Stuttgart 21: Kritische Würdigung der Darstellungen der Deutschen Bahn AG zu den Personenstromanalysen

Dr. Christoph Engelhardt
Hüterweg 12c
85748 Garching
089 3207317

Garching, 27.02.2013

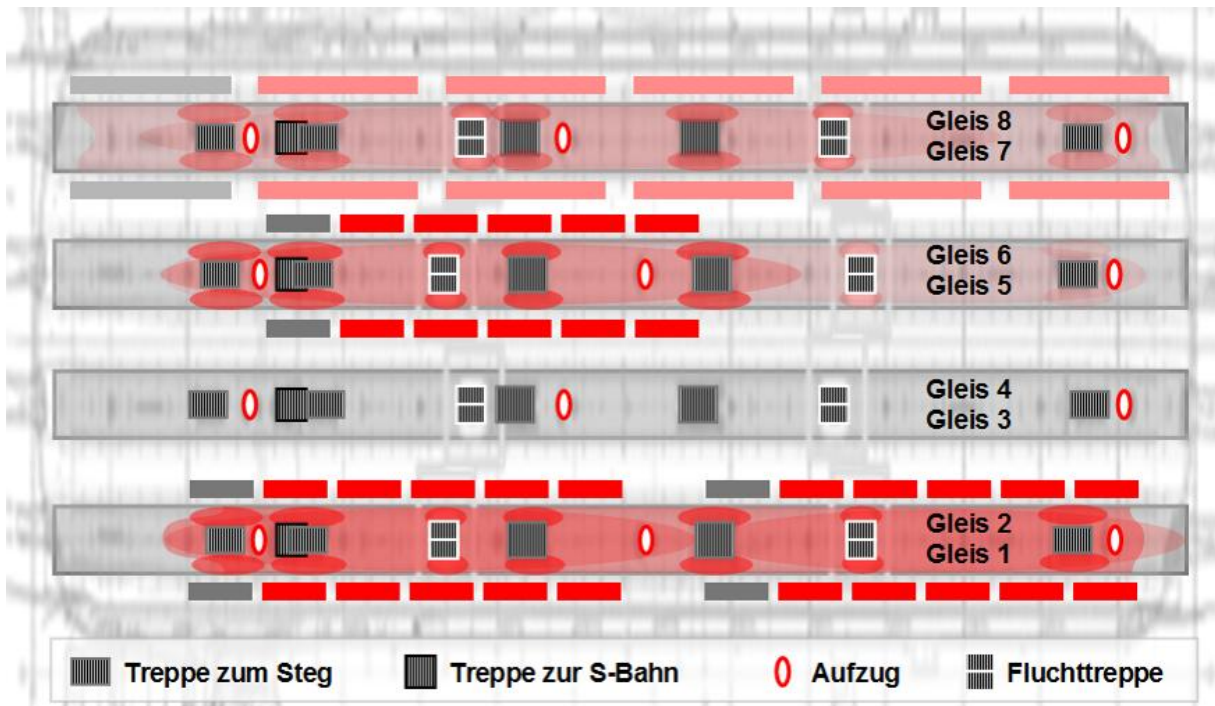
Tatsächlich sind für Stuttgart 21 aber schon in dem Betriebsprogramm von 1997 Doppelbelegungen im Regionalverkehr geplant, d.h. es halten zwei Züge hintereinander am selben Bahnsteig. Doppelbelegungen sind also nicht erst ein Thema des Stresstests mit seinen 49 Zügen in der Spitzenstunde und 13 geplanten Doppelbelegungen, die somit jeden zweiten Zug betreffen (Stresstest 2011 S. 26). Doppelbelegungen waren schon Bestandteil des Auslegungsbetriebsprogramms „Szenario A“ bzw. dem „A-Fall“ von 1997 mit 32 Zügen pro Spitzenstunde (Schwanhäußer 1997 S. 45), dem Programm, das auch der Personenstromanalyse vorgegeben wurde. Somit ist die doppelte Belastung der Bahnsteige und der Treppenaufgänge zu erwarten, also ein Plus von 100 % (Abb. 4).

Die Belastungen nachfolgender Züge in der Doppelbelegung überlagern sich, da die Mindestzugfolgezeit von 2,5 Minuten bei Stuttgart 21¹³ unterhalb der angenommenen Bahnsteigräumzeit von 4 Minuten liegt. Sofern die Bahnsteigräumzeit auf die Vorgabe der Richtlinie von 2,5 Minuten reduziert würde (S. 10 Punkt 1.b), wären auch bei Doppelbelegung die Bahnsteige vor Eintreffen des zweiten Zugpaares geräumt und die Belastungen der aufeinanderfolgenden Züge würden sich nicht mehr addieren. Als zu berücksichtigende Mehrbelastung an den Bahnsteigen bliebe das eben erwähnte Plus von 25 % durch die höhere Kapazität der Regionalzüge sowie das Plus

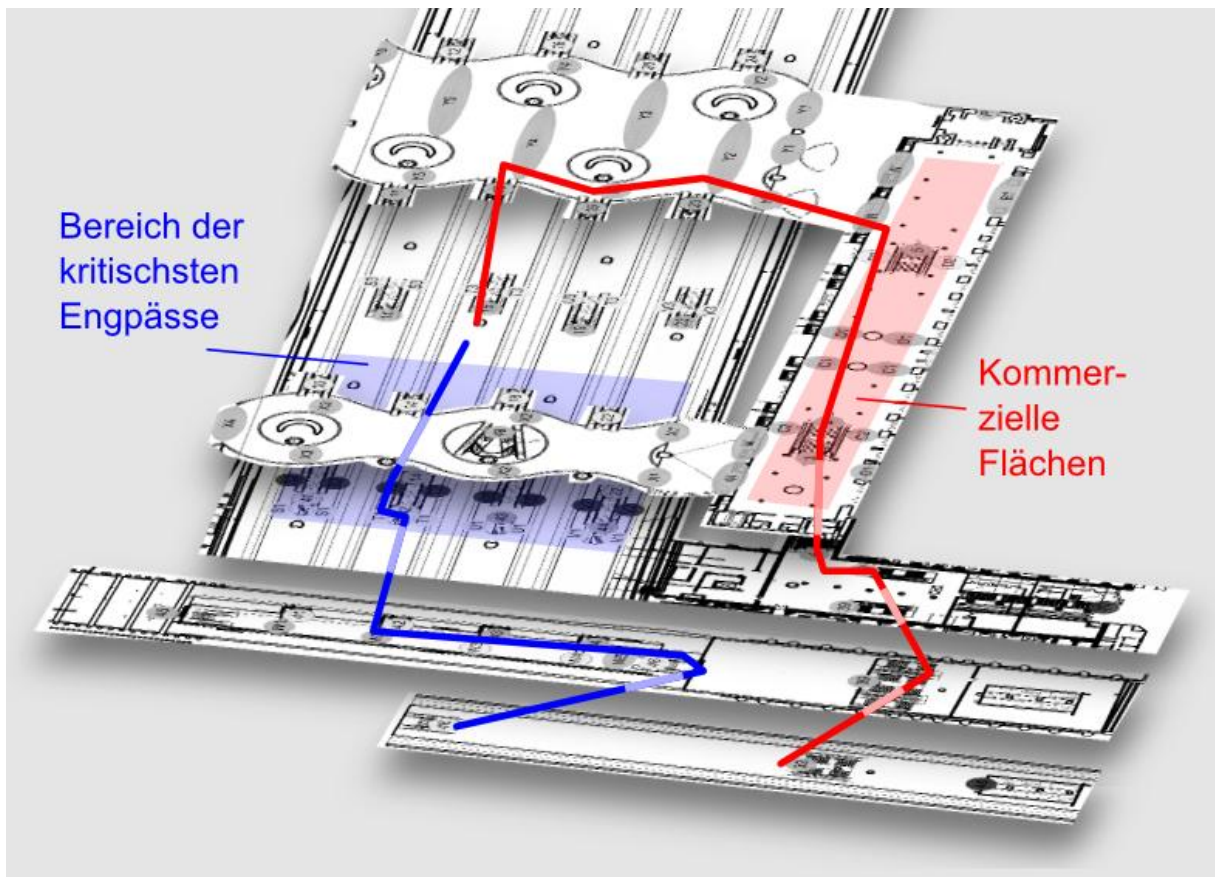
- Die Annahme, dass 40 % der Umsteiger zwischen S-Bahn und Fern- und Regionalzügen die „kommerziellen Flächen“ nutzen, erscheint speziell in den Stoßzeiten nicht realistisch. Hier kommen die S-Bahn-Nutzer auf ihrem Weg zu den Bahnsteigen der Haupthalle nicht an den Verkaufsflächen vorbei, ebenso wenig wie die Direkt-Umsteiger von der S-Bahn zur U-Bahn, für die dementsprechend auch tatsächlich ein Anteil von 0 % angenommen wird. Die Umsteiger zwischen Haupthalle und S-Bahn werden zu einem Großteil Pendler sein und kaum den spürbaren Umweg und Aufstieg zu den Verkaufsflächen suchen, sondern vielmehr eine schnelle und kurze Verbindung wählen (Abb. 5, Folgeseite). Im Endeffekt wird hier im bestehenden Ansatz ein erheblicher Anteil der Umsteiger, fast die Hälfte, über die Hauptebene und die Verkaufsflächen umgeleitet und so dem Strom an den kritischen Durchgängen neben den Rolltreppen auf den Bahnsteigen entzogen. Dies führt zu einer deutlichen Entlastung dieser kritischsten Engpässe von Stuttgart 21. Hier wurde der Wert zwischen 1998 und 2009 schon um 5 % nach unten korrigiert, was darauf hindeutet, dass der Korrekturbedarf erkannt wurde. Offenbar wurde aber nicht in hinreichendem Ausmaß korrigiert.

- Die Annahme, dass wiederum die Umsteiger zwischen den Zügen innerhalb der Haupthalle zu 0 %, also überhaupt nicht, die kommerziellen Flächen aufsuchen, ist ebenso zweifelhaft. Bei Stuttgart 21 haben viele Reisende lange Wartezeiten beim Umstieg, so dass sich ein Aufsuchen der „kommerziellen Flächen“ anbietet. Dieser Fußgängerverkehr wurde dem untersuchten Szenario entzogen und so die Analyse weiter entlastet.

Der Haupteffekt der unrealistischen Nutzung der „kommerziellen Flächen“ dürfte die Entlastung der kritischen Durchgänge neben den Rolltreppen am Bahnsteig auf dem Weg zu den S-Bahn-Abgängen sein. Auch nach Umplanung sind hier sämtliche Durchgänge nur der Stufe D zugeordnet (siehe Abb. 4, 9). Im Schnitt ist nur eine Verdichtung des Personenstroms um knapp 20 % nötig, um auf Stufe E abzufallen.

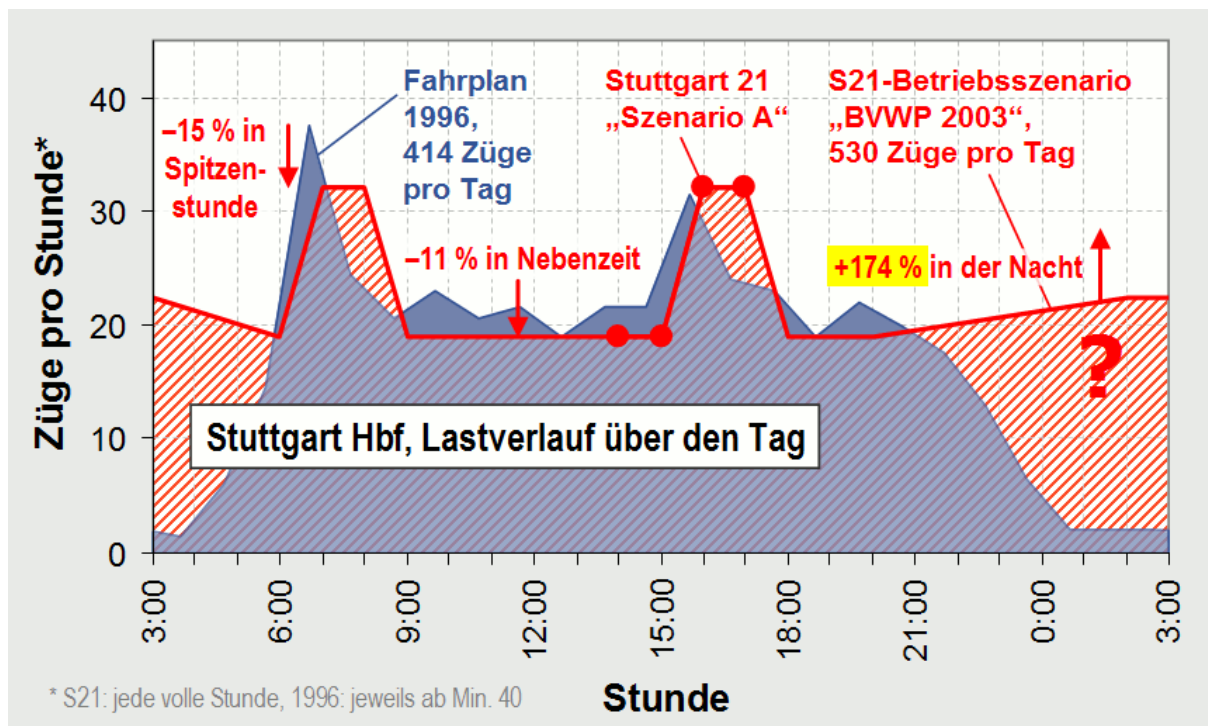
Sechstens fehlte es an einer Plausibilisierung, inwieweit das für die Ermittlung der Betriebsqualität gewählte Stundenprogramm (2 Stunden Neben- + 2 Stunden Hauptverkehrszeit) „Szenario A“ zusammenpasst mit dem für das Verkehrswachstum zugrunde gelegten Tagesprogramm „Betriebsszenario 2003“ zusammenpasst (Abb. 7, Folgeseite).²⁸ Dadurch blieb der grobe Irrtum, dass ein Wachstum der Tagesleistung, das gerechnet in Zügen +28 % betragen sollte, durch ein Stundenprogramm abgebildet wurde, das in der für die Leistungsfähigkeit entscheidenden Spitzenstunde –15 % weniger Leistung als im bestehenden Fahrplan vorsah, unentdeckt. Erst jetzt

wurde dies aufgedeckt: Bei Stuttgart 21 müssten laut Planfeststellung nachts mehr Züge fahren als mittags!

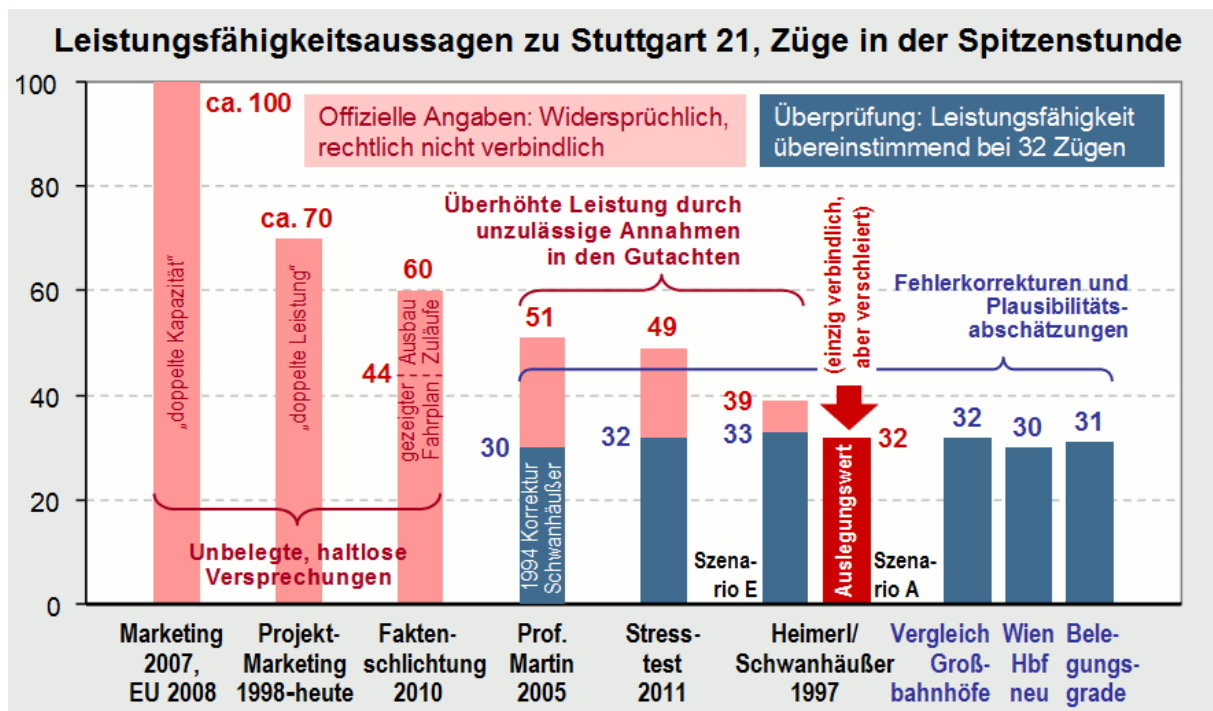
Die offiziellen Angaben zur Leistungsfähigkeit von Stuttgart 21 zeigen eine unwissenschaftlich hohe Bandbreite. Aussagen, die um beachtliche Faktoren auseinander liegen, stehen nach wie vor in der Öffentlichkeit nebeneinander und widersprechen sich gegenseitig (Abb. 8, übernächste Seite):²⁹ 35,³⁰ 39,³⁰ 44,³¹ 49,³² 51,³³ 60,³¹ 70³⁴ oder sogar rund 100 Züge^{35, 36} in der Spitzenstunde.³⁷ Die höchsten Werte wurden breit vermarktet, sind aber vollkommen unbelegte und haltlose Versprechungen. – Noch heute ist im Turmforum des Stuttgarter Hauptbahnhofs das falsche Versprechen von der doppelten Leistung ggü. dem Kopfbahnhof zu lesen. Der EU wurde gar die doppelte Kapazität versprochen als Basis der Förderung mit 114 Mio. Euro.³⁶ Korrigiert wurden diese Aussagen nicht, obwohl die (selbst die Leistung übertreibenden) Gutachten viel weniger Kapazität ermittelt hatten.

Die über die 32 Züge hinausgehenden durch Gutachten dargestellten Werte müssen aufgrund methodischer Fehler korrigiert werden, überdies sind diese Zusagen sämtlich nicht rechtlich verbindlich. Die 51 Züge pro Stunde von Prof. Martin aus 2005 basieren auf einem unzulässig viel zu kleinen Untersuchungsraum, den er lediglich als „auftragsgemäß“ zu rechtfertigen vermochte,³⁸ sowie auf viel zu kurzen Haltezeiten bis herab zu 1 Minute, die nicht einmal die Anforderungen der als Grundlage angegebenen Richtlinie erfüllen. Die 49 Züge des sogenannten „Stresstests“ von 2011 sind aufgrund zahlreicher unzulässiger Parameter weit überhöht, was für die meisten Kritikpunkte von der Deutschen Bahn im Gespräch über das Verkehrsministerium Baden-Württemberg schon eingestanden wurde.^{1 S. 8 ff} Die Abschätzung der Korrektur dieser Fehler liefert erneut 32 Züge pro Stunde. Ebenso wie die Korrektur des „Szenario E“ von 1997 rund 33 Züge liefert, wenn die von dem damaligen Gutachter Prof. Schwanhäußer für realistischer erachteten 3 Minuten Haltezeit als Maßstab angesetzt werden. Dessen Korrektur des Szenarios der Machbarkeitsstudie mit 35 Zügen pro Stunde entspricht 30 Zügen für den achtgleisigen Tiefbahnhof.

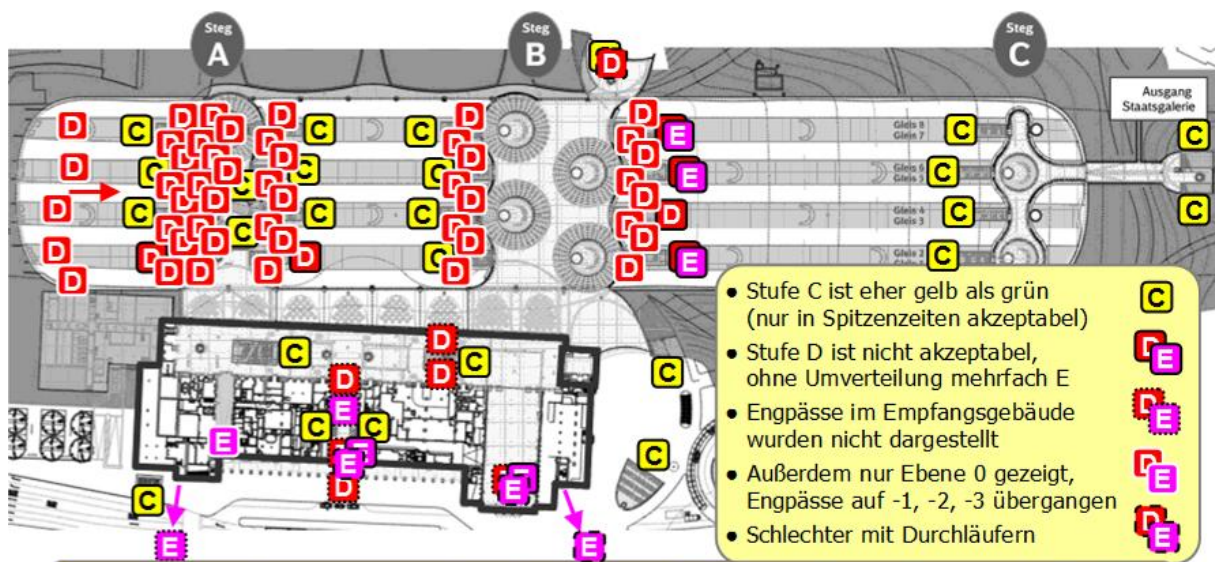
Die Abbildung, die Sven Hantel in seinem Vortrag vor dem Gemeinderat zu der Bewertung der Treppen und Durchgänge der Fußgängeranlagen verwendet hat (Hantel Folie 7 = Abb. 9 oben), zeigt einen äußerst unvollständigen Ausschnitt der Ergebnisse der Personenstromanalyse. Eine Überprüfung anhand der tatsächlichen Ergebnisse der Personenstromanalyse ergibt umfangreichen Ergänzungsbedarf (Durth Roos 2009 S. 18-22, Anl. 11.1-11.5, Durth Roos 2012 S. 3-4).

Die erreichten Stufen C und D wurden bei Hantel durchgehend grün markiert. Dabei war entsprechend dem zugesagten hohen Bewegungskomfort ursprünglich Stufe B bis C angestrebt worden (S. 6 Punkt 1.a). C ist demnach nur in Spitzenstunden noch akzeptabel, sollte also eher gelb als grün markiert werden (Abb. 9 unten). Stufe D entspricht durchgefallen und wäre rot zu markieren. D ist auch laut der letzten Personenstromanalyse selbst in Spitzenstunden nicht zu akzeptieren, höchstens wenn es baulich nicht anders möglich ist (Durth-Roos 2009 S. 14), was jedoch für keinen Engpass dargestellt und für die Bahnsteige von Hantel ausdrücklich verneint worden war.

In der von Hantel gezeigten Übersicht wurde darüber hinaus lediglich Ebene 0 gezeigt, die zahllosen Engpässe auf den Ebenen -1, -2 und -3 wurden übergangen ohne Hinweis auf die Unvollständigkeit. Auf Ebene -1 liegen die inzwischen rund 40 Stück der zuvor so viel diskutierten und teils von der Umplanung adressierten Engpässe. Selbst Ebene 0 wurde nicht vollständig dargestellt; hier wurden zahlreiche Engpässe im Empfangsgebäude, die teilweise mit Stufe E schon heute durchgefallen sind, ebenfalls nicht dargestellt. Im Falle der Engpässe im Empfangsgebäude war von der Planfeststellung ausdrücklich entsprechende Anpassungen gefordert worden (PFB S. 132). Auch für diese Engpässe hätte im Einzelfall begründet werden müssen, warum aus konstruktiven Gründen oder wegen des Denkmalschutzes eine Anpassung nicht möglich ist.

Die Umplanung hat 8 Engpässe der **nicht leistungsfähigen Stufe E** auf D „entschärft“, dafür kamen 8 weitere Engpässe der **kritischen Stufe D** hinzu. **Nicht gezeigt** wurde: **52 × D, 9 × E!**
